GEMEINSAME EXPERTENTAGUNG FÜR DIE DEM
ÜBEREINKOMMEN ÜBER DIE INTERNATIONALE BEFÖRDERUNG
VON GEFÄHRLICHEN GÜTERN AUF BINNENWASSERSTRASSEN
BEIGEFÜGTE VERORDNUNG (ADN)
(SICHERHEITSAUSSCHUSS)
(31. Tagung, Genf, 28. bis 31. August 2017)
Punkt 4 b) zur vorläufigen Tagesordnung
**Vorschläge für Änderungen der dem ADN beigefügten Verordnung:
Weitere Änderungsvorschläge**

Vorschlag für die Implementierung des modifizierten Explosionsschutzkonzeptes auf Binnenschiffen

Vorgelegt von der Zentralkommission für die Rheinschifffahrt (ZKR)*,**

Zoneneinteilung bei Tankschiffen

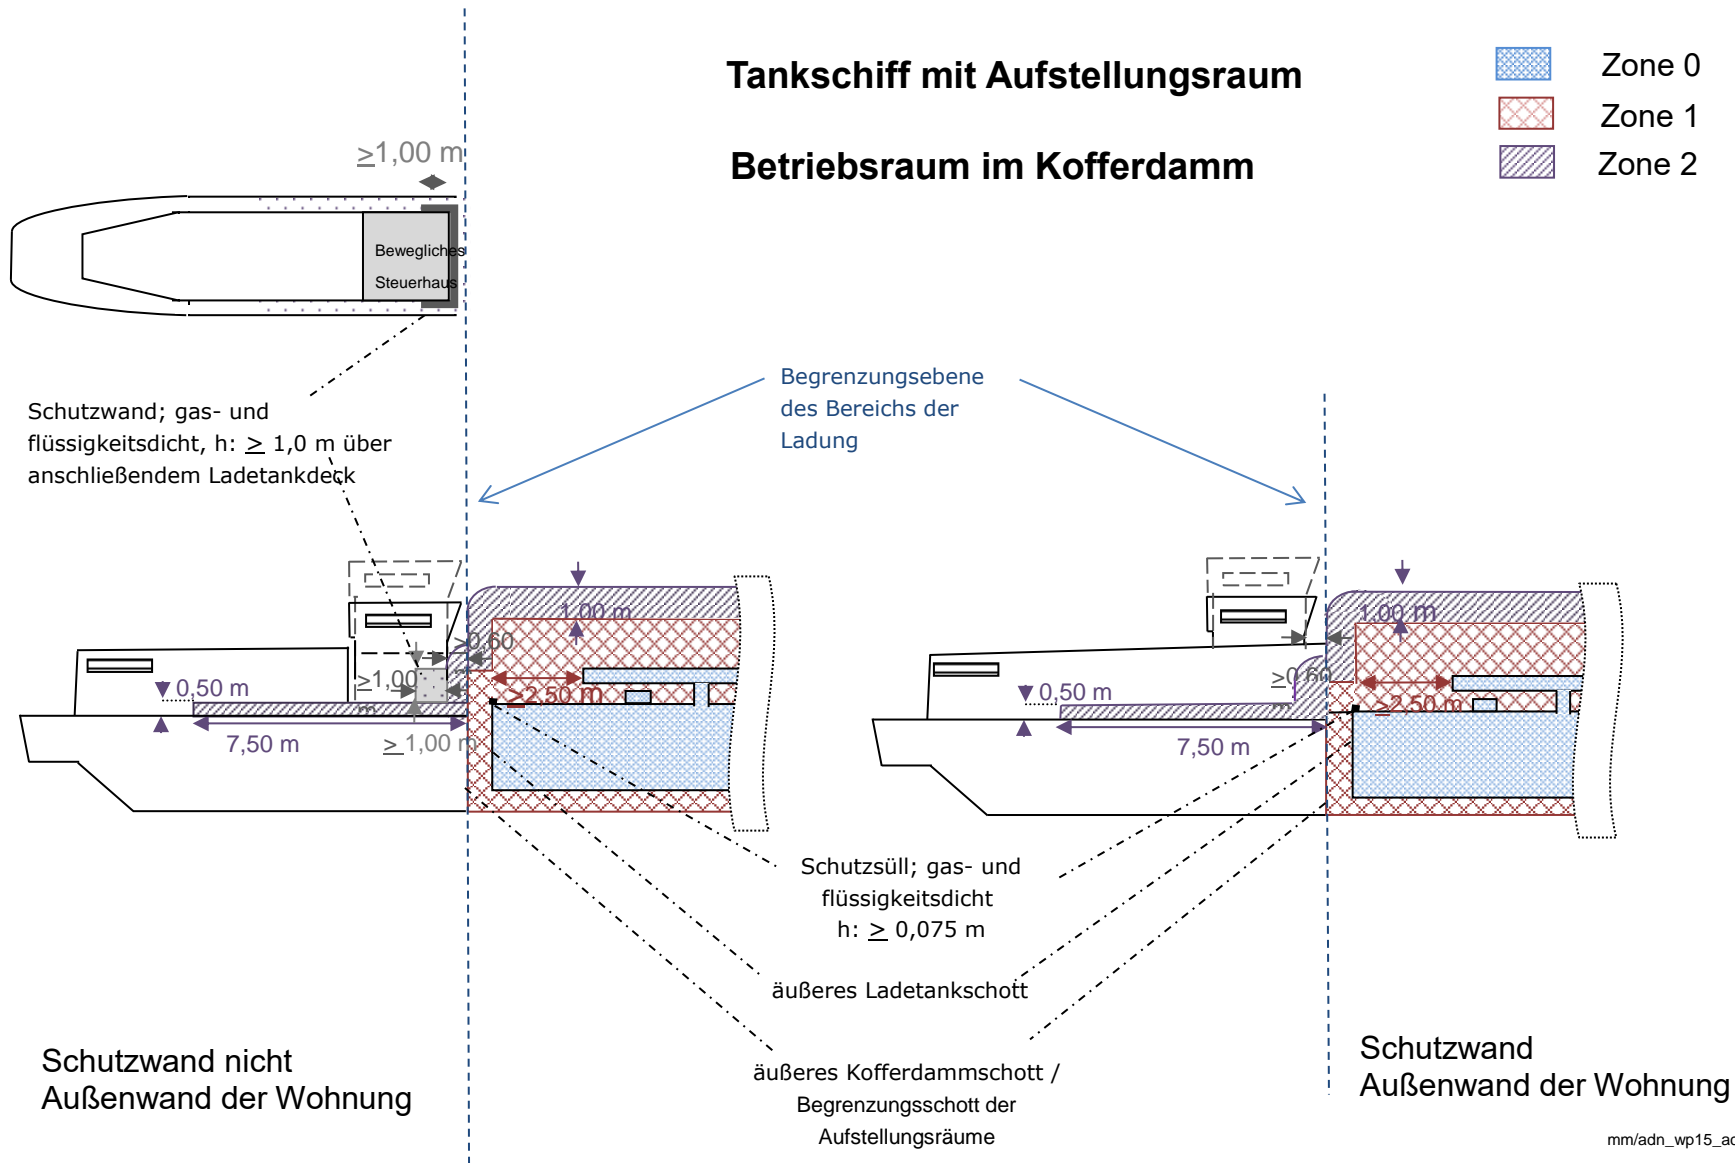
„Zoneneinteilung: Diese Zoneneinteilung (siehe Skizze) gilt für Binnentankschiffe, deren Schiffsstoffliste nach Absatz 1.16.1.2.5 Stoffe enthält, für die nach Unterabschnitt 3.2.3.2 Tabelle C Spalte (17) Explosionsschutz gefordert wird.

Zone 0: umfasst:

- Das Innere aller Lade-, Slop- und Restetanks sowie von Rohrleitungen, die Ladung oder Ladungsdämpfe enthalten, einschließlich deren Ausrüstung sowie Pumpen und Kompressoren.

Zone 1: umfasst:

- Alle Räume unter Deck im Bereich der Ladung, die nicht zu Zone 0 gehören.
- Geschlossene Räume an Deck im Bereich der Ladung.
- Das freie Deck im Bereich der Ladung in voller Breite des Schiffes bis zu den äußeren Kofferdammschotten.

- Bis zu einem Abstand von 1,60 m zu den „Begrenzungsebenen des Bereichs der Ladung“ beträgt die Höhe 2,50 m über Deck, mindestens jedoch 1,50 m über den höchstgelegenen Rohrleitungen, die Ladung oder Ladungsdämpfe enthalten.
Dabei muss jede Öffnung aus Zone 0, außer um Hochgeschwindigkeitsventile/Sicherheitsventile der Drucktanks von einem Kreisring Zone 1 umgeben sein, dessen Kreisringbreite mindestens 2,50 m beträgt. Bei Öffnungen deren Durchmesser weniger 0,026 m (1”) beträgt, kann der Abstand zum äußeren Kofferdammschott auf 0,50 m verringert werden, sofern sichergestellt ist, dass solche Öffnungen innerhalb dieses Abstandes nicht zur Atmosphäre geöffnet werden.
Daran anschließend (nach vorne und nach hinten) bis zum äußersten Ladetankschott, beträgt die Höhe 0,25 m über Deck.

Ist das Schiff mit Aufstellungsräumen gebaut, oder der Kofferdamm/ein Teile des Kofferdammes als Betriebsraum eingerichtet, beträgt diese daran anschließende Höhe (nach vorne und nach hinten) bis zur „Begrenzungsebene des Bereichs der Ladung“ 1,00 m über Deck (siehe Zeichnung),

Zone 2: umfasst:
